Stadt Liestal

Masterplan Zentrum Nord (Teil-Richtplan)

Bericht zur öffentlichen Mitwirkung und zur kantonalen Vorprüfung
Juni 2010

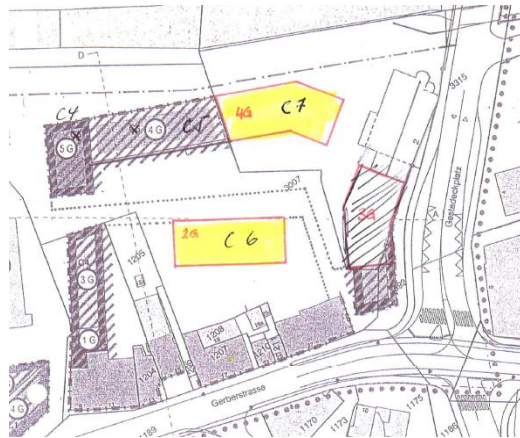
| Eingabe Nr. | Anliegen | Stellungnahme | Umsetzung |
|-----------------|---|--|-----------------|
| 2 | Gebäude C6 ist problematisch bezgl. Beschattung des Gebäudes C7. Daher ist eine andere Anordnung der Baukörper erwünscht: | <p>Das städtebauliche Konzept sieht eine Verdichtung der Nutzung gegenüber dem heutigen Zustand vor. Dadurch entstehen neue Bauvolumen. Mit der Beschränkung des Gebäudes auf zwei Geschosse ist die Beschattung minimiert. Die Körnigkeit des Gebietes C_ost ist wie der ebenfalls private Innenhof in Teilgebiet B konzipiert. Freistehende Gebäude in Hofsituationen, wie bei der Osbo-Fabrik (Teilgebiet C_west) sollen analog zu Kirchplatz oder Zeughausplatz den Kern öffentlicher Plätze bilden.</p> | nicht eintreten |

Die Abfolge der Gebäudevolumen wird angepasst. Gebäude C7 wird auf fünf Geschosse erhöht und ist somit ca. 1.3 Geschosse höher als die Gebäude C8/C9. Damit wird die Abfolge unterschiedlicher Gebäudehöhen beibehalten und es entsteht ein zweiter Akzent zusätzlich zum Gebäude C4.

Mit der vorgeschlagenen Anordnung der Gebäude C6 und C7 entsteht zum einen eine für diesen Ort zu lange zusammenhängende Fassade entlang der Ergolz. Ausserdem beschattet das Gebäude C6 in dieser Lage während des Tagesverlaufs einen maximal grossen Bereich des Hofes. Durch die Annäherung an die Gebäude entlang der Gerberstrasse wird die Aufwertung dieser Bauten mit zusätzlichen lärmberuhigten Freiflächen stark beeinträchtigt. Schliesslich entsteht in der Ecke Arisdörferstrasse/Ergolz auch langfristig keine städtebaulich überzeugende Lösung.

- 3 Vorschlag von Eingabe Nr. 2 bzgl. C6 wird akzeptiert. Mit dem Wegfall der Ecksituation kann die Wohnqualität von mehreren Wohnungen gesteigert werden.

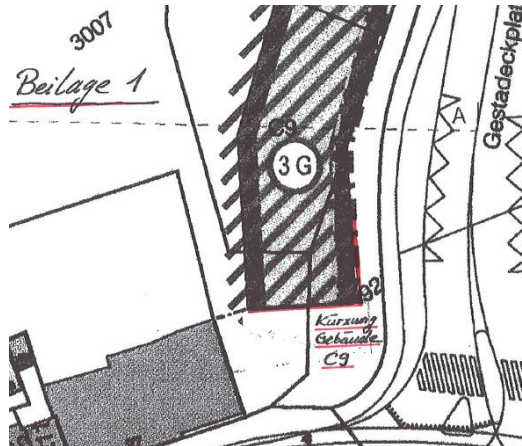
| Eingabe Nr. | Anliegen | Stellungnahme | Umsetzung |
|-------------|--|---|-----------|
| 3 | Kürzung des Gebäudes C9 am Gestadeckplatz gemäss Skizze (strassen-seits ca. 4.5 m, hofseits ca. 1.5 m) zur Verbesserung der Belichtung Gerberstrasse 27: | Am Gestadeckplatz soll ein kleiner Platz als Nische zwischen dem bestehenden Gebäude und Gebäude C9 erzeugt werden. Hier können Bäume und der kantonal geschützte Brunnen platziert werden. Daher soll der Winkel nicht zu stark geöffnet werden. Jedoch erfolgt eine Anpassung. Der Masterplan hat Richtplancharakter. Er soll von Stadtrat und Einwohnerrat beschlossen werden. Entsprechend ist er für die Stadtbehörden verbindlich. Wenn sich Bauherrschaften an die Vorgaben des Masterplans halten, unterstützt sie die Stadt bei ihrem Vorhaben und die wesentlichen Schnittstellen zu benachbarten Teilgebieten und zu kantonalen Rahmenbedingungen sind geklärt. Soll von diesen Vorgaben abgewichen werden, ist im Quartierplanverfahren aufzuzeigen, dass die Änderungen mit dem städtebaulichen Gesamtkonzept der Arealentwicklung, mit der Entwicklung der Altstadt sowie mit übergeordneten Rahmenbedingungen verträglich sind. | eintreten |
